**Forum mondial de l'harmonisation
des Règlements concernant les véhicules**

Groupe de travail de la sécurité passive

Règlement n° 129 (Dispositifs renforcés de retenue pour enfants)**Proposition de série 01 d'amendements****Communication de l'expert de la France***

Le texte ci-après a été établi par l'expert de la France. Il présente six amendements au Règlement n° 129 (Dispositifs renforcés de retenue pour enfants) sur lesquels se sont mis d'accord les experts du groupe de travail informel (GTI) sur les dispositifs de retenue pour enfants pour la phase 2 du Règlement afin d'en étendre le champ d'application aux dispositifs de retenue pour enfants de classe non intégrale («rehausseur universel» ou «rehausseur spécifique à un véhicule»). Ce texte est fondé sur le document ECE/TRANS/WP.29/GRSP/2014/7, qui incorpore les modifications adoptées à la dernière réunion du groupe de travail informel et sur le document GRSP-55-08 distribué lors de la cinquante-cinquième session du Groupe de travail de la sécurité passive (GRSP) (document ECE/TRANS/WP.29/GRSP/55, par. 29). Les modifications qu'il est proposé d'ajouter au texte actuel du Règlement apparaissent en caractères gras pour les a

Figure 1
Dimensions en mm du siège, de son assise et de son dossier

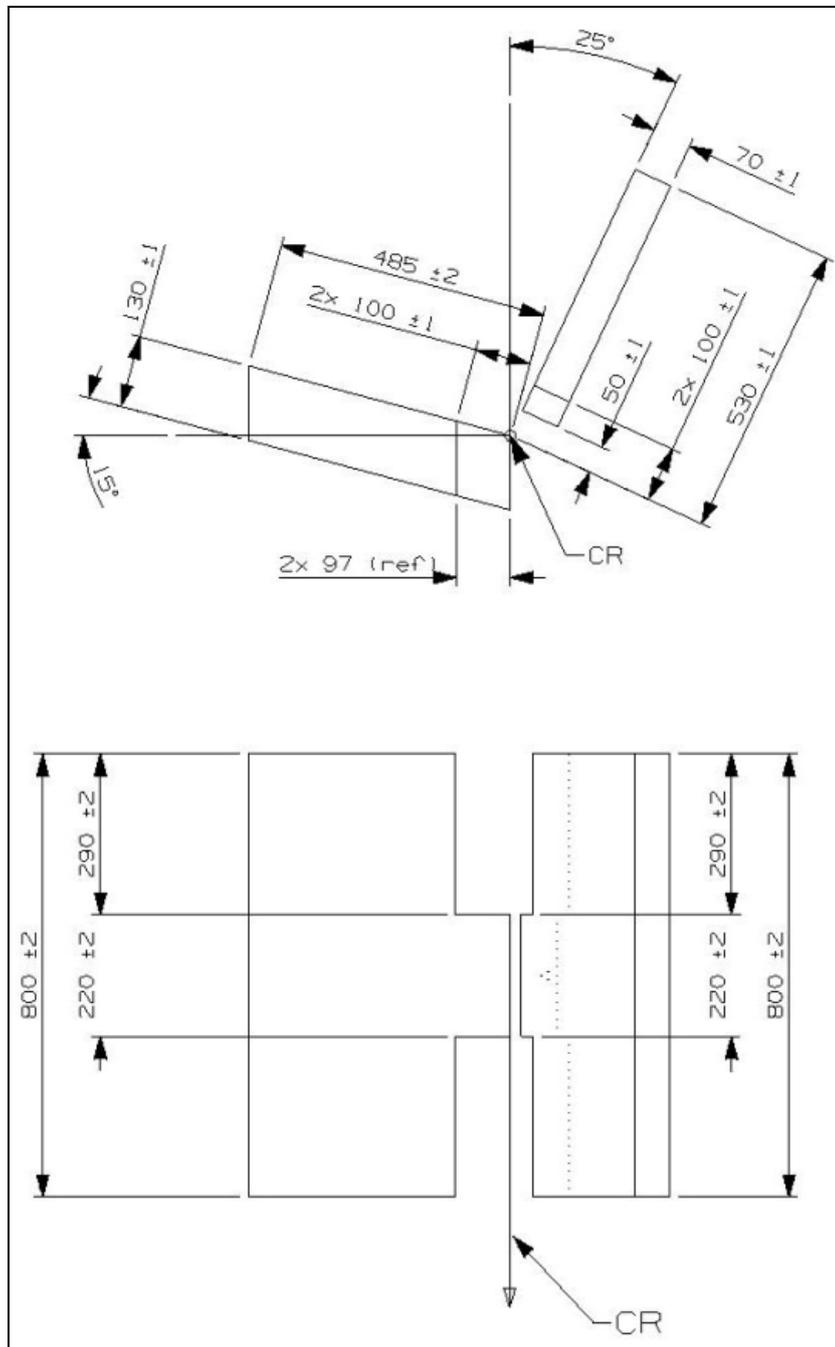
«Annexe 6 – appendice 1

Vue de dessus – Banquette avec ancrages ISOFIX (tolérance générale: ±2 mm)

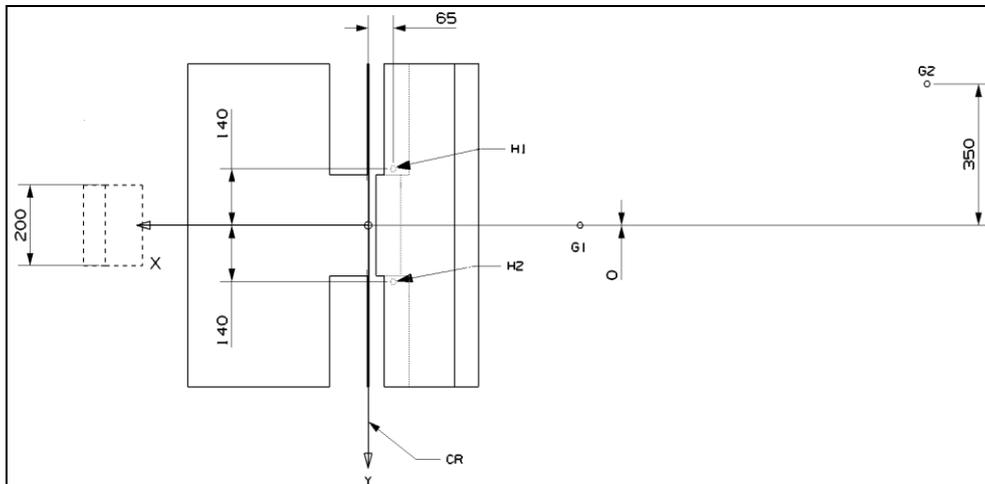
Annexe 6, appendice 2, modifier comme suit:

1. Les ancrages doivent être disposés comme indiqué dans la figure ci-dessous.
2. Les dispositifs **renforcés** de retenue pour enfants de type “i-Size” universels, destinés à un véhicule spécifique, ou spéciaux doivent être fixés aux points d’ancrage: H₁ et H₂.

Figure 3
 Vue de dessus – Banquette avec ancrages (tolérance générale: ± 2 mm)

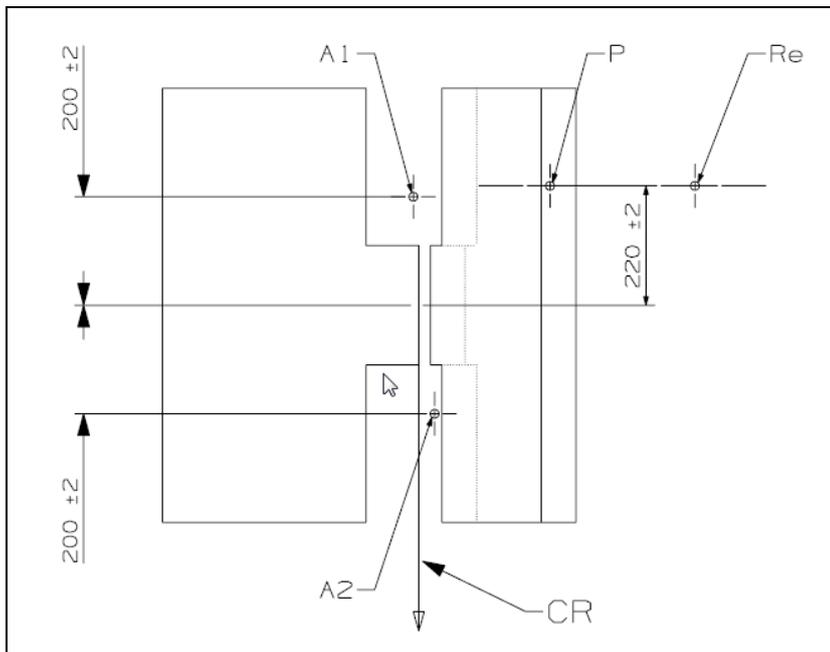
“Re” est situé sur l’axe de la bobine du rétracteur.

Figure 4
 Vue en coupe – Banquette avec ancrages (tolérance générale: ± 2 mm)

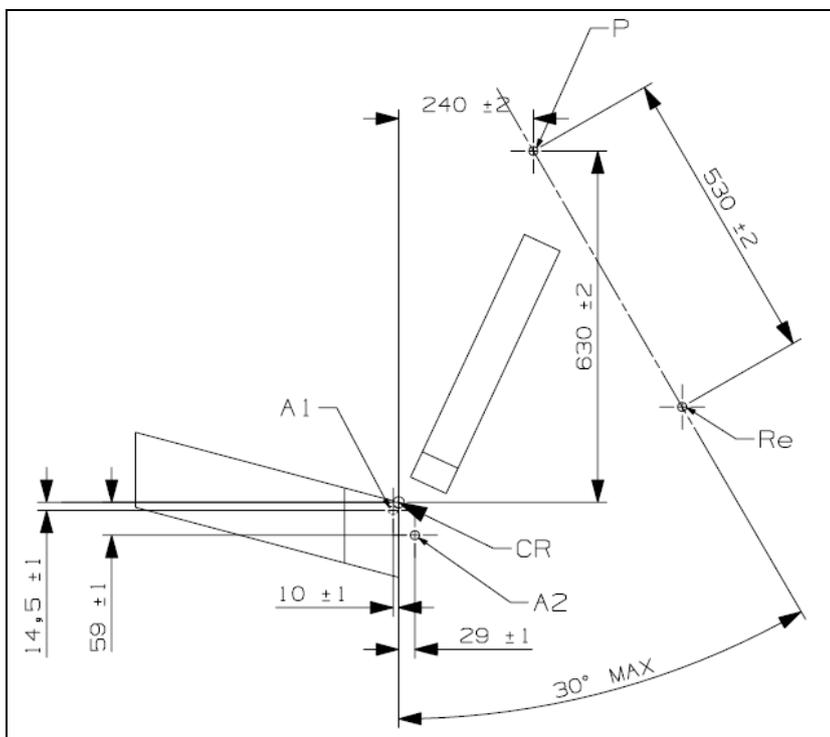
“Re” est situé sur l’axe de la bobine du rétracteur.»

Configuration du panneau de la portière et position de celui-ci à l'instant t_0 – Vue de dessus

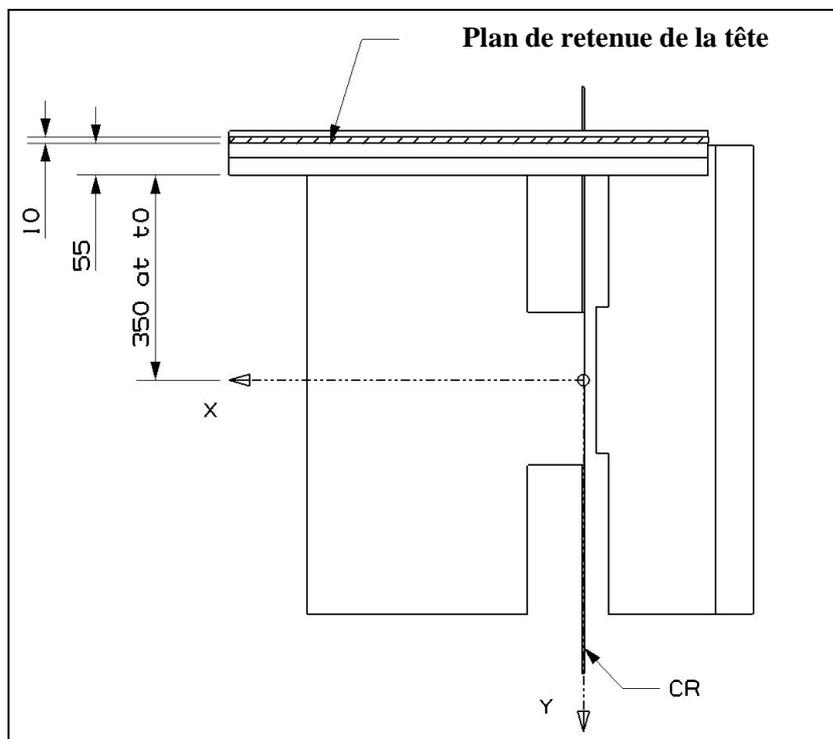
Annexe 6, appendice 3, modifier comme suit:

Figure 4
Couloir pour le matériau de rembourrage

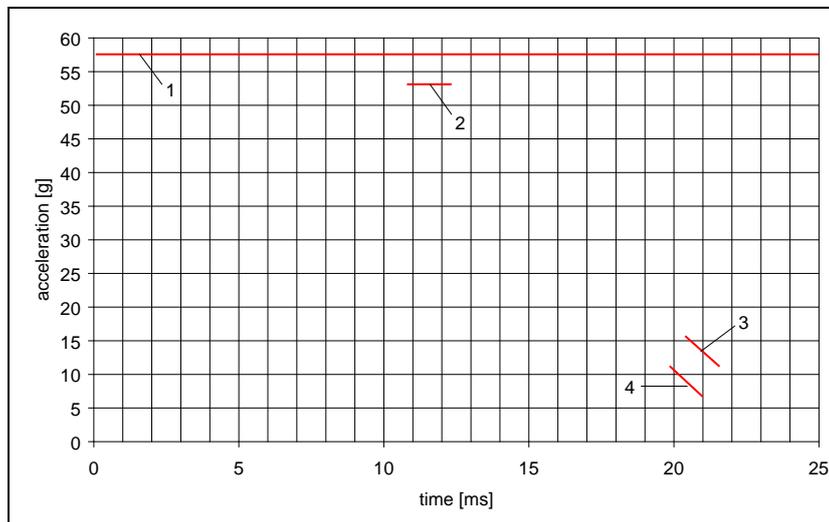
Le premier contact entre l'échantillon et la tête d'essai (t_0) correspond à 0 ms.

L'accélération de la tête d'essai ne doit pas dépasser 58 g.

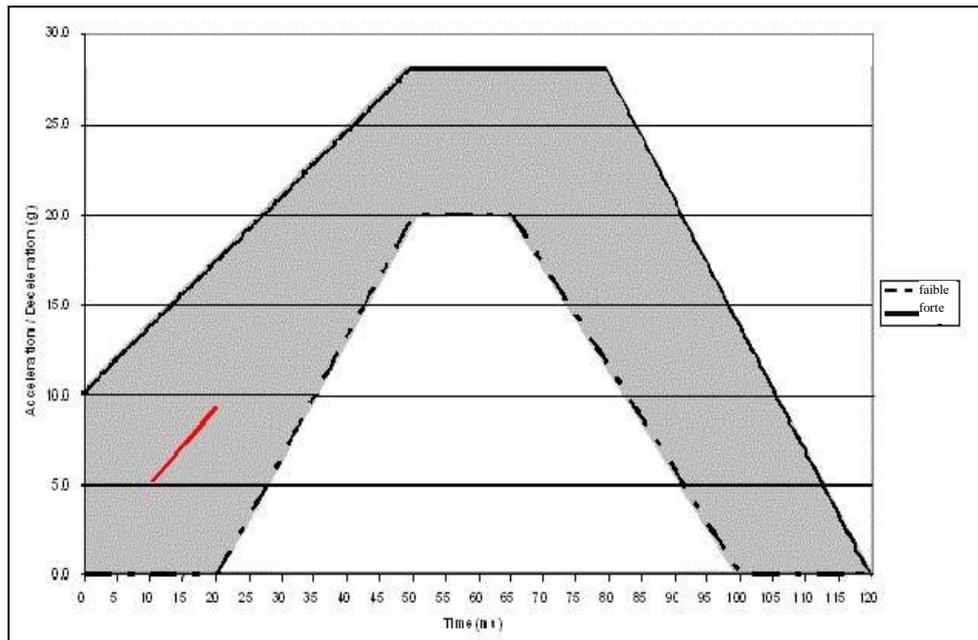
Annexe 7, appendice 1, figure, modifier comme suit:

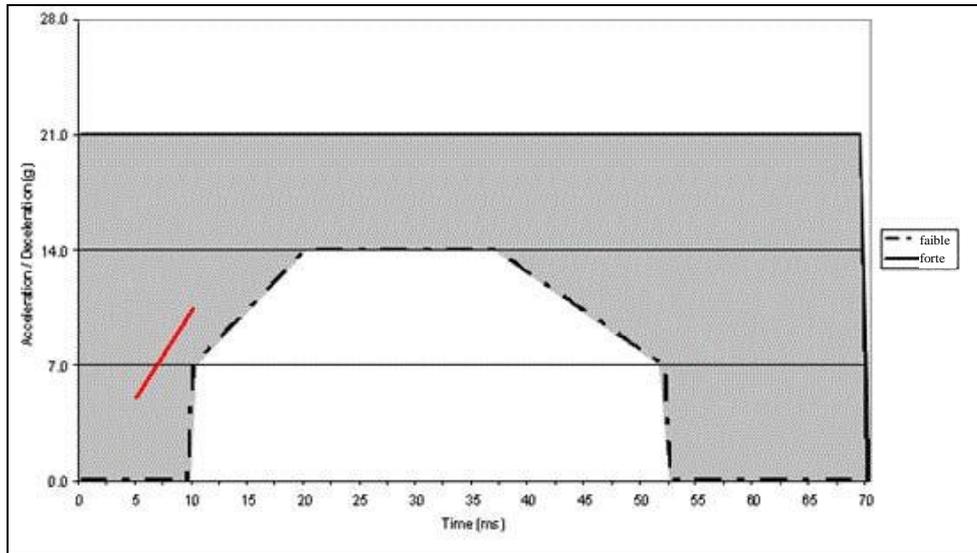
Annexe 7, appendice 2, figure, modifier comme suit:

Dimensions du mannequin pour dispositifs renforcés retenue pour enfants de type i-Size

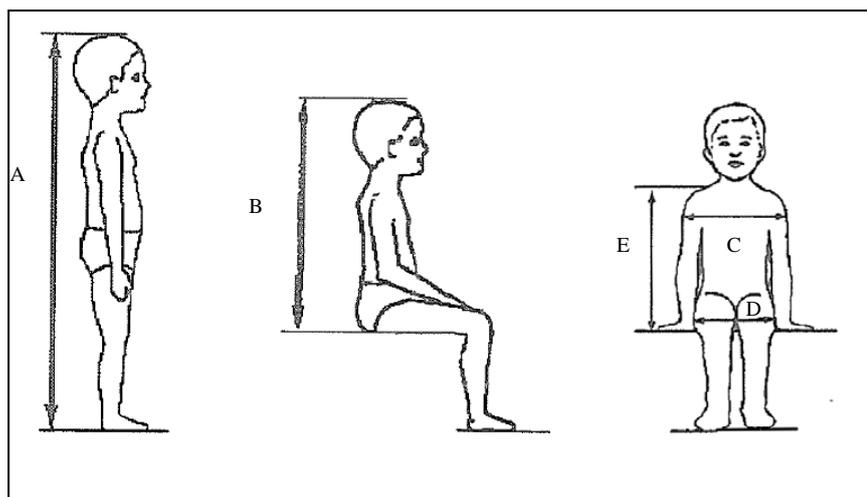
Annexe 18, modifier comme suit:

En cas de mesure **Toutes les dimensions latérales sont mesurées** sous une force de 50 N avec le dispositif décrit à la figure 2 et les tolérances suivantes sont appliquées aux dimensions:

Figure 1
Configuration d'une ceinture de sécurité de série

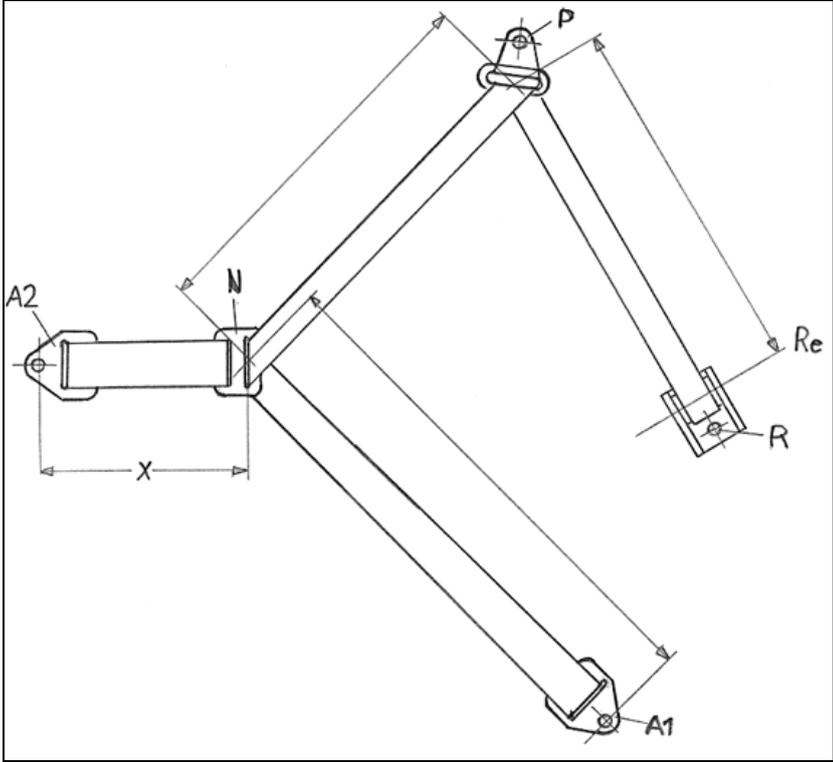
1. La ceinture de sécurité utilisée pour l'essai dynamique, qui doit satisfaire aux prescriptions de longueur maximum, doit correspondre à l'une des deux configurations présentées à la figure 1. Il doit s'agir d'une ceinture à enrouleur trois points.

Dans la figure 1 ci-dessous, la valeur de X est de 200 ± 5 mm. La longueur effective de la sangle entre l'ancrage A1 et l'axe de la bobine du rétracteur Re (lorsque la sangle est complètement déroulée, y compris la longueur minimum de 150 mm pour les essais du dispositif renforcé de retenue pour enfants doit être égale à $[2820] \pm 5$ mm si elle est mesurée en ligne droite, sans aucune charge et sur une surface horizontale. Cette longueur peut être rallongée pour les essais de certaines catégories. Pour toutes les catégories de dispositifs renforcés de retenue pour enfants la longueur de sangle enroulée sur la bobine doit être au minimum de 150 mm.
